<b>Titel:</b>		
<b>AG-SB-2022-09-B-DE</b>	<b>Datum des Inkrafttretens: 07.10.2022</b>	<b>Kategorie:</b>
<b>Gültigkeit</b>		<b>A – Sicherheitskritisch</b>
<b>Betroffene Fluggeräte:</b>  Alle Cavalon und Calidus mit einem Rotorkopf III	<b>Betroffene Werknummern:</b>  Alle Cavalon und Calidus Modelle mit einem Rotorkopf III	<b>B – Empfohlen</b>
Auf das angegebene oder nachfolgende Problem wird im Wartungshandbuch Aircraft Maintenance Manual (AMM) in letztgültiger Ausgabe verwiesen.		<b>C – Optional</b>
		Siehe AutoGyro Webseite
Dieses Formular ist eine Reaktion von AutoGyro auf ein bei Wartungsarbeiten gefundenes Problem, welches eine Eingrenzung oder Korrektur erfordert, bzw. Eine Service-Information über Flugzeugmodifikationen. Unterstützung erhalten Sie bei AutoGyro unter <a href="mailto:airworthiness@auto-gyro.com">airworthiness@auto-gyro.com</a> .

**Grund und Überblick über das Service Bulletin (Ursache des Problems, falls bekannt)**

**Rotorkopf III**

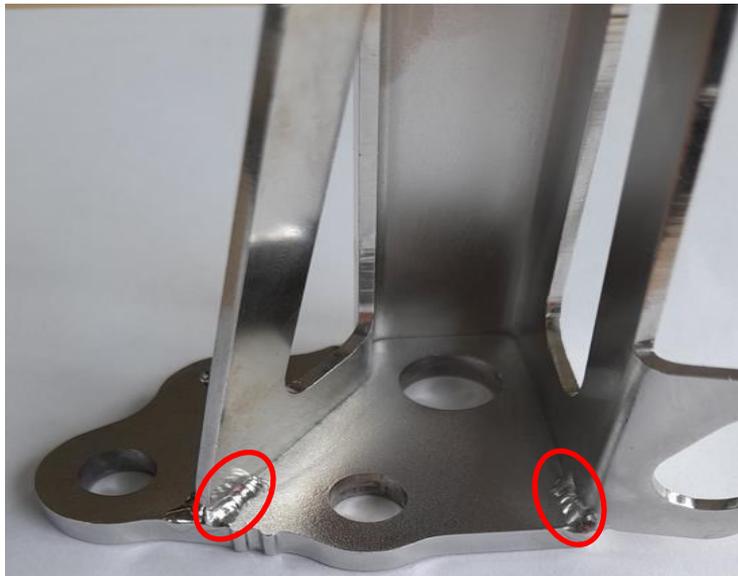
Der eingekreiste Bereich ist die zu inspizierende Rotorkopfbrücke.

Rotorkopfbrücke Rollanlenkung,  
geschweißt, PN 43689  
Sowohl die Innen- als auch die  
Außenseite des Brackets  
müssen geprüft werden.

Äußere Schweißnaht mit Anriss:  
Bei einer Vorflugkontrolle erkennbar

Es gibt zwei Generationen der Rotorkopf III Rollanlenkung. Die zweite Generation ist zusätzlich im oberen Bereich der inneren Nähte geschweißt (siehe Foto) und wurde 2019 eingeführt. Für diese Generation an Bauteilen gab es bislang keine Probleme.

Sollte ein Riss gefunden werden, so muss das betroffene Bauteil getauscht werden.

Beachte: Die Bauteile sind mit einem Größenstempel versehen (21,5 and 22,5). Bei einem Austausch muss darauf geachtet werden, die korrekte Größe zu verbauen.
